## Observaciones al Informe Técnico de Potencia Máxima del Parque Eólico Punta Sierra

| <b>Código</b>       | COR-DCO-PMAX- PE Punta Sierra-V1                                 | <b>Versión</b> | 1 |
| <b>Actividad</b>    | Informe Técnico de Potencia Máxima de Parque Eólico Punta Sierra |                |   |

Figura 1: Sistema Equivalente parque ERNC (Solar o Eólico)

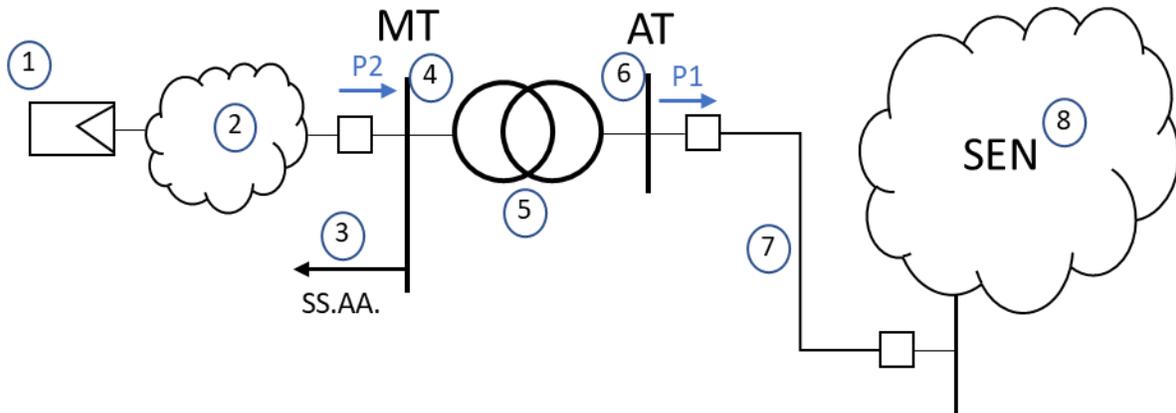
Considerando la descripción anterior, se solicita enviar e incorporar al informe técnico la siguiente información:

- a) **P1**: Potencia activa inyectada en la barra de alta tensión (AT) de la central [MW].

- b) **P2**: Potencia activa inyectada en la barra de media tensión (MT) de la central [MW].
- c) **Ptrafo**: Pérdidas activas en el transformador de poder de la central [kW].
- d) **SS.AA.**: Servicios Auxiliares de la central [kW].
- e) **Pcolector**: Pérdidas en el sistema colector del parque ERNC [kW].

$$PMax\ bruta = P1 + Ptrafo + SS.AA. + Pcolector$$

$$PMax\ bruta = P2 + Pcolector$$

$$PMax\ neta = P1$$

$$PMax\ neta = P2 - SS.AA. - Ptrafo$$
